LÜGANUSE VALLA VARJA TUULIKUPARGI PLANEERINGUALA 3 DETAILPLANEERINGU JA KESKKONNAMÕJU STRATEEGILISE HINDAMISE ARUANDE
EELNÕU AVALIKUL VÄLJAPANEKUL LAEKUNUD ETTEPANEKUD JA ARVAMUSED NING VALLAVALITSUSE VASTUSSEISUKOHAD NENDELE

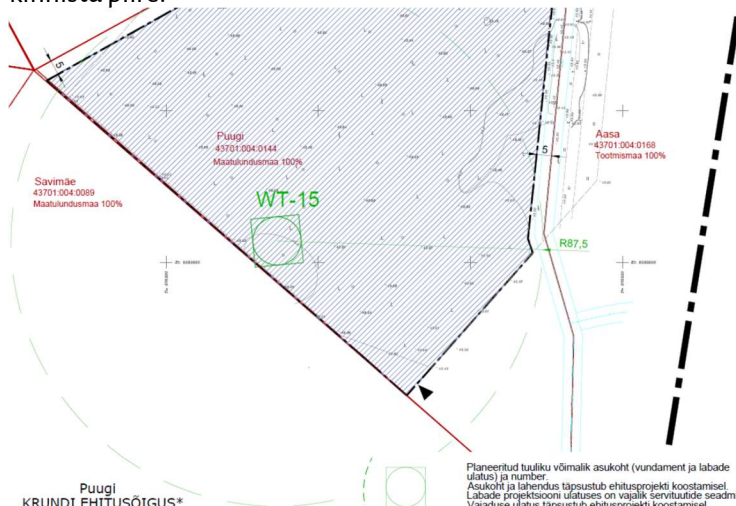
9. Elering AS 29.10.2024 kiri nr 11-4/2024/740-2	Käesoleva kirjaga esitab Elering AS (edaspidi Elering) oma seisukohad Varja tuulikupargi planeeringualade nr 1, 2 ja 3 detailplaneeringu ja keskkonnamõju strateegilise hindamise aruande eelnõude avalikule väljapanekule. Elering AS poolt ei ole esitatud detailplaneeringud kooskõlastatud. Kaitsevöönd ja paigaldiste ohutus	Võetud teadmiseks. Viidatud standard EVS-EN 50341-2-20:2018 „Elektriõhuliinid vahelduvpingega üle 1 kV. Osa 2-20: Eesti siseriiklikud erinõuded (SEN)” ja GPG („Good Practice Guide”) „UKOPA/GP/013 Edition 1, 17. juuni 2017” on soovituslikud dokumendid, mille järgimine saab olla kohustuslik ainult juhul, kui õigusaktides on neile selgesõnaliselt viidatud. Kaitsevööndi ulatus ja tegevuspiirangud kaitsevööndis on sätestatud ehitusseadustiku § 70

Asutus/isik	Ettepanek/arvamus	Vastus (seisukoht)
	Planeeringualadele ja nende lähedusse jääb Eleringi poolt hallatavaid kaitsevööndiga elektri- ja gaasipaigaldisi, mille puhul tuleb arvestada kaitsevööndi alal kehtivate piirangutega. Kaitsevööndi ulatus ja kaitsevööndis tegutsemise kord on sätestatud ehitusseadustiku §70 lõike 8 alusel kehtestatud majandus- ja taristuministri määrusega 25.06.2015 nr 73. Kõik ristumised Eleringi taristuga ja kaitsevööndis planeeritavad tegevused tuleb kooskõlastada Eleringiga. Detailsema info või eelprojekti tarbeks tehniliste tingimuste taotlemiseks palume pöörduda Eleringi poole. Juhime teie tähelepanu asjaolule, et lisaks ehitise kaitsevööndist tulenevatele piirangutele peab uute ehitiste kavandamisel arvestama olemasolevate ehitiste ohutuse tagamiseks vajalike meetmetega. Elektrituulikute osas tuleb lisaks arvestada nõutavat tuuliku vahekaugust 110 ja 330 kV liinidest hetkel kehtiva standardi <i>EVS-EN 50341-2-20:2018 ELEKTRIÕHULIINID VAHELDUVPINGEGA ÜLE 1 kV Osa 2-20: Eesti siseriiklikud erinõuded (SEN)</i> alusel. Nimetatud standardi järgi on vähim horisontaalne kaugus elektrituuliku torni telje ja õhuliini lähima juhtme vahel (tuule puudumisel) tuuliku masti kahekordne kõrgus. Elektrituulikute vahekauguse määramisel D kategooria gaasitorustikust lähtume üldtunnustatud Euroopas rakendatud praktika GPG („Good Practic Guide“) dokumendist „UKOPA/GP/013 Edition 1, 17. juuni 2017“. Nimetatud dokumendi kohaselt on vähim horisontaalne kaugus D kategooria gaasitorustiku ja tuuliku masti vahel poolteise kordne (1,5 kordne) tuuliku masti kõrgus. Palume kontrollida, et tuulikute kaugus Eleringi elektri- ja gaasitaristust vastaks ülalpool nimetatud nõuetele. Joonistelt paistab, et planeeringuala 1 tuulikute nr WT- 4 ja WT-5, planeeringuala 2 tuulikute nr WT-9, WT-10, WT-14, WT-15 ja	lõike 8 alusel kehtestatud majandus- ja taristuministri määrusega 25.06.2015 nr 73. Planeeringu seletuskirjas on välja toodud kehtivad seadusjärgsed kitsendused. Palume tähele panna, et tuulikute täpsed asukohad ja kaugused Eleringi elektri- ja gaasitaristust täpsustatakse projekteerimise etapis, mille käigus võetakse arvesse kehtivaid õigusakte. Juhime teie tähelepanu, et Elering AS ei ole valitsusasutus planeerimisseaduse § 76 lg 1 mõttes, mistõttu puudub Elering AS'il käesolevas planeerimismenetluses kooskõlastamise kohtus. Seoses soovitud jäite simulatsiooniga märgime järgmist: ehitusseadustiku §19 lg 4 kohaselt vastutab ehitise ohutuse ja korrasoleku eest ehitise omanik. Lisaks juhime tähelepanu, et ehitise omanikul lasub kohustus võtta kasutusele vajalikud meetmed ehitise ohutuse tagamiseks ning vältida võimalikke riske. Riskide (sealhulgas jäätükkide lendumisest tingitud) hindamisel arvestatakse projektiga kavandatud elektrituuliku tehnilisi omadusi, tootja juhiseid ja asjakohaseid norme. Tuulepargi ühendusliini ja Eleringi õhuliini vahekauguste osas juhindume kehtivatest õigusaktidest ja määrustest. Kui kavandatav trass kattub Eleringi õhuliini kaitsevööndiga, kooskõlastatakse täpne trassikoridor ja kaugused Eleringiga projekteerimise etapis. Tuulepargi õhuliini rajamine Eleringi mastidele ei ole lubatud.

Asutus/isik	Ettepanek/arvamus	Vastus (seisukoht)
	planeeringuala 3 puhul tuuliku WT-20 asukoha planeerimisel ei ole või ei pruugi olla järgitud tuulikute kauguse nõuet Eleringi elektri- ja gaasitaristust. Palume sellisel juhul tuulikute asukohta muuta. Lisaks rõhutame, et planeeringualal 2 asuv tuulik WT-9 on kavandatud asuma Eleringi EstLink 2 konverterjaamast vaid umbkaudu 130m kaugusel. Palume esitada jäite simulatsioon tuulikute kohta, mis asuvad EstLink 2 konverterjaama aiale lähemal kui kaks tuuliku kogukõrgust (antud juhul kuni 600m). Eleringi poolt ei ole võimalik planeeringut kooskõlastada ilma tõendusmaterjalita, et paigaldatavad tuulikud ei kujuta ohtu olemasolevatele põhivõrgu elektripaigaldistele. Tuulepargi ühendusliini kaitsevöönd võib kattuda Eleringi õhuliini kaitsevööndiga. Õhuliini planeerimisel on nõutav telje kaugus Eleringi õhuliini teljest: • kahe 330 kV õhuliini telgede vaheline kaugus - 40m • 330 kV ja 110 kV õhuliini telgede vaheline kaugus - 35m • kahe 110 kV õhuliini telgede vaheline kaugus - 20m Maakaabli ja 110 kV õhuliini vaheline kaugus on õhuliini teljest kaablini vähemalt 15m. Maakaabli ja 330 kV õhuliini vaheline kaugus on õhuliini teljest kaablini vähemalt 25m. Tuulepargi õhuliini ja Eleringi õhuliini ühistele mastidele rajamine ei ole lubatud.
